Skógarhlíð 10 – Byggingarleyfisumsókn

Á embættisafgreiðslufundi skipulagsfulltrúa 31. ágúst 2023 var lagt fram erindi frá afgreiðslufundi byggingarfulltrúa frá 22. ágúst 2023 þar sem sótt er um leyfi til að gera breytingar á gististað í fl. IV, með því að stækka anddyri, gera innanhússbreytingar auk þess sem sótt er um að koma fyrir skilti fyrir ofan inngang húss á lóð nr. 10 við Skógarhlíð. Erindinu var vísað til umsagnar verkefnastjóra og er nú lagt fram að nýju ásamt umsögn skipulagsfulltrúa dags. 14. september 2023.

Innsendir uppdrættir

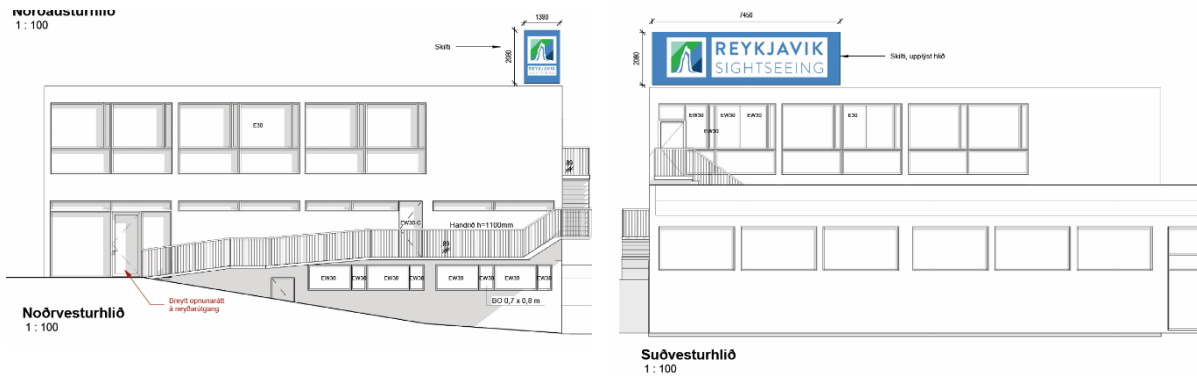
Skilti sem sótt er um í byggingarleyfisumsókn er fyrirhugað á norðurvestur- og suðurvesturhlíðum hússins og er rúmlega 2 metrar á hæð og alls um 8,8 metrar á breidd (samanlagt á báðum húshlíðum). Alls rúmlega 18 m² (15,5 m² meðfram suðurvesturhlíð hússins og 2,9 m² meðfram norðurvesturhlíð) sem er langt yfir framangreindum ákvæðum samþykktar um skilti í Reykjavík. Fram kemur í samþykktinni að ákvæði í deiliskipulagi geti þrengt eða veitt viðari heimildir fyrir

skilti en í gildandi skipulagi fyrir Skógarhlíð eru engin slík ákvæði. Af framangreindu er ljóst að ekki er hægt að samþykkja umrætt skilti á húsinu. Bent er á að í eldri umsógn skipulagsfulltrúa um umsókn um sambærilegt skilti, frá árinu 2019, segir að mat embættisins sé að skiltið sé „of stórt og yfirþyrmandi [...] með tilliti til húss og umhverfis.“ Ekki þykir ástæða til að endurskoða það mat.

- Neikvætt er tekið í umsókn um að setja skilti á þak byggingar. Stærð skiltis í umsókn er umtalsvert umfram stærðir sem heimilaðar eru í samþykkt um skilti í Reykjavík og í gildandi deiliskipulagi eru ekki veittar rýmri heimildir fyrir skiltum á lóðinni.
- Neikvætt er tekið í umsókn um breytingar á lóð norðaustan við húsið, þ.e. afmörkun rútustæða og gangbrauta. Innkeyrslur að lóðinni sem sýndar eru á uppdráttum, og

Innsendur uppdráttur

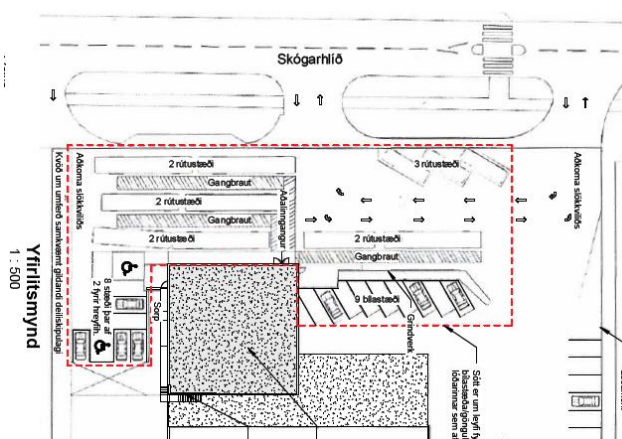
Samkvæmt gildandi deiliskipulagi eru tvær innkeyrslur heimilaðar að lóðinni frá Skógarhlíð. Önnur á lóðamörkum Skógarhlíðar 8 og er sameiginleg með þeirri lóð. Hin innkeyrslan er fyrir miðri lóðinni. Á innsendum uppdráttum eru hinsvegar sýndar þrjár innkeyrslur að lóðinni, sem er í takt við raunaðstæður á lóðinni, þar sem þriðja innkeyrslan er fast að lóðmörkum Skógarhlíðar 12. Sú innkeyrsla er án heimilda í skipulagi en á innsendum uppdráttum má sjá að fyrirkomulag fyrirhugaðra rútustæða tekur mið af því að allar þrjár innkeyrslurnar séu notaðar til inn- og/eða útaksturs. Ekki er hægt að fallast á breytingar á merkingum og fyrirkomulagi bílastæða á lóðinni (þ.e. merkingum rútustæða og gangbrauta) nema innkeyrslur á lóðina séu sýndar á uppdrætti í samræmi við gildandi skipulag og að merkingar rútustæða og gangbrauta taki mið af því.

fyrirkomulag fyrirhugaðra rútustæða tekur mið af, eru ekki í samræmi við gildandi skipulag.
